60. Verordnung: Änderung der Wasserstraßen-Verkehrsordnung (WVO)

60. Verordnung der Bundesministerin für Verkehr, Innovation und Technologie, mit der die Wasserstraßen-Verkehrsordnung (WVO) geändert wird

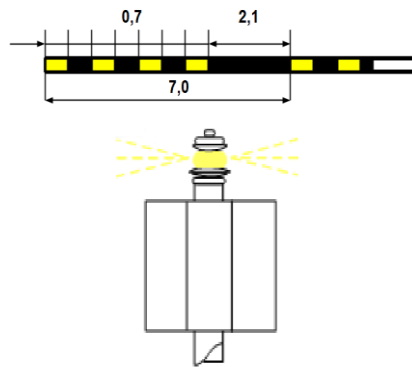
11. In Anlage 8 wird Abbildung 8a durch folgende Abbildung ersetzt:
